Fra: Jørn-André Norstrand <norstrand@norstrand.no>
Sendt: 20. april 2016 13:09
Til: Wensaas Kristina Ebbing
Kopi: Martin Skotnes; Priyantha Perera
Emne: Befaring i sak 15/226538
Vedlegg: SITUASJONSPLAN VEI.pdf

Prosjekt: **TOMANNSBOLIG M/GARASJE**

Tegning vedr :
SITUASJONSPLAN

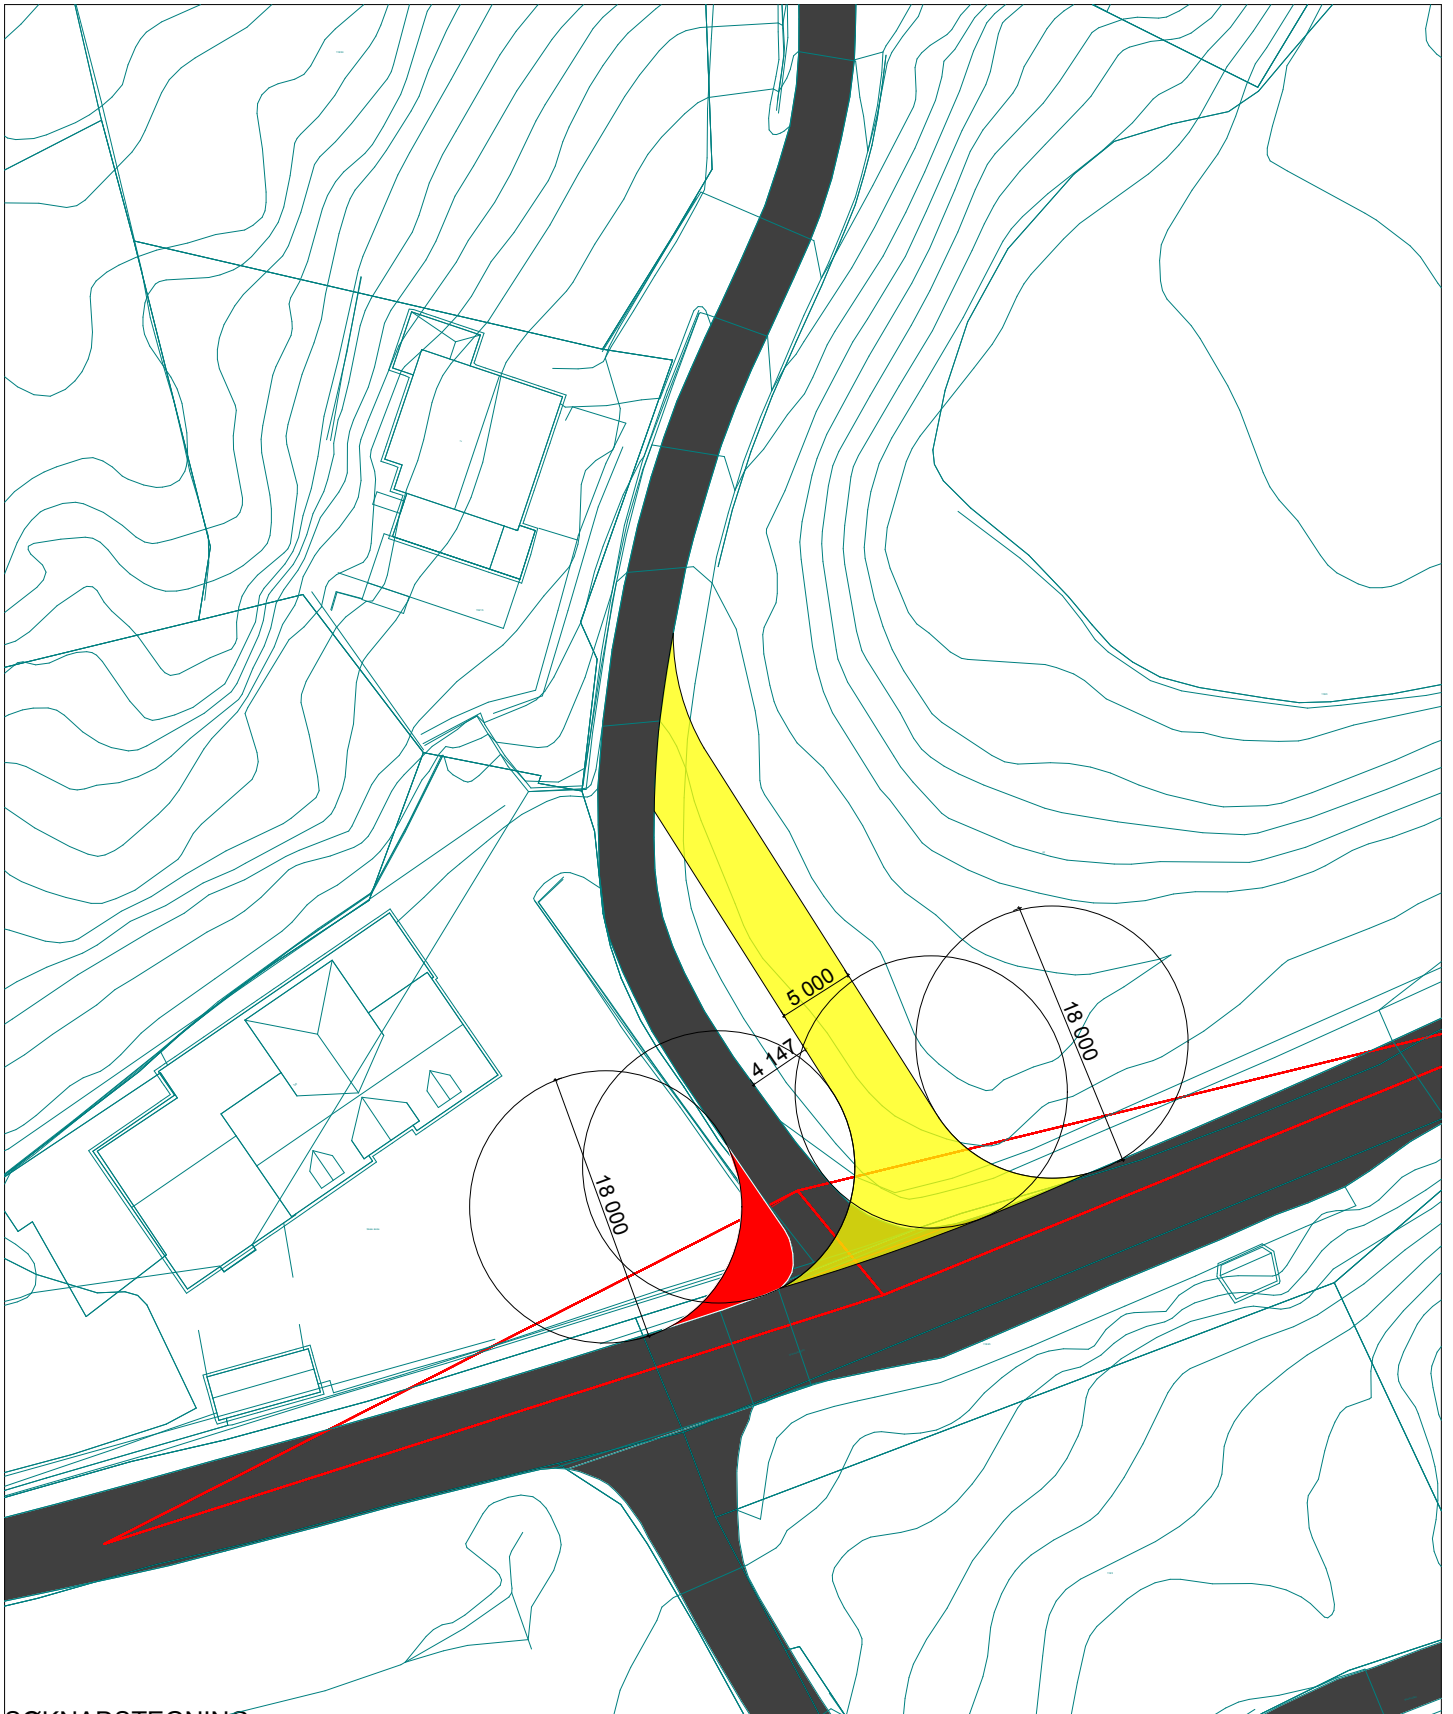
Hei. Takk for vedtak i sak 15/226538. I forhold til grunneier og plan tror vi det skal være mulig å få gjennomført en slik utvidelse av eksisterende avkjørsel. Vi ser likevel et stort problem da utvidelse av svingradiusen mot vest vil komme i konflikt med et gangfelt som krysser fylkesveien fra busstoppet på andre side. Dersom vi skal utvide eksisterende avkjørsel må antagelig denne overgangen flyttes. Alternativt må hele avkjørselen flyttes mot øst, men det er jo et betydelig større inngrep.

Kunne vi fått til en befaring her for å se på hva som er mulig å få til, og helst så fort som mulig (helst innen neste uke).
